# Landkreis Vorpommern-Rügen

### Aufstellung des Bebauungsplanes Nr. 21 „Neue Feuerwehr“ der Gemeinde Ostseebad Wustrow

hier: Stellungnahme gemäß § 4 Abs. 2 BauGB

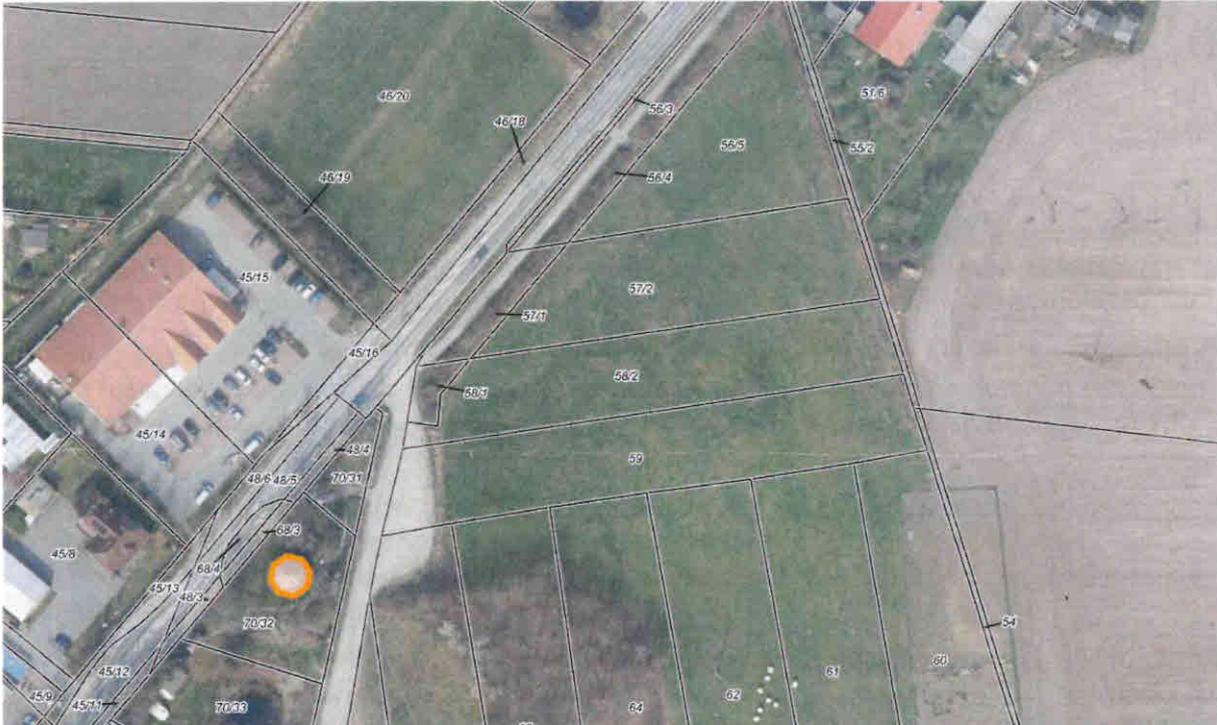
Wenn das im AFB auf Seite 9 beschriebene permanente Kleingewässer nicht vollkommen ungeeignet ist, muss von einem Vorkommen relevanter Arten ausgegangen werden, da dieses Gewässer (selbst wenn es aufgrund der Trockenheit möglicherweise mal ausgetrocknet ist) lediglich 50 m entfernt liegt.

Die neu festgesetzte Maßnahme in Form der Einrichtung von Amphibienleiteinrichtungen kann als Maßnahme zum Schutz der Tiere vor Tötung anerkannt werden. Zusätzlich sind aus Sicht der unteren Naturschutzbehörde noch weitere Vermeidungs- und Minimierungsmaßnahmen wie Ausstiegshilfen in Gullys, etc. nötig.

Da auch der Landlebensraum als Teil der Ruhestätte definiert ist, welcher durch Versiegelungen reduziert wird, sind aus Sicht der UNB entweder habitatverbessernde Maßnahmen oder die Neuschaffung von Amphibienlebensräumen zur Neuschaffung oder Optimierung von Habitaten, z. B. durch die Anlage von Lesesteinwällen, notwendig, um als vorgezogene Ausgleichsmaßnahme das Eintreten der Schädigungsverbote zu verhindern.
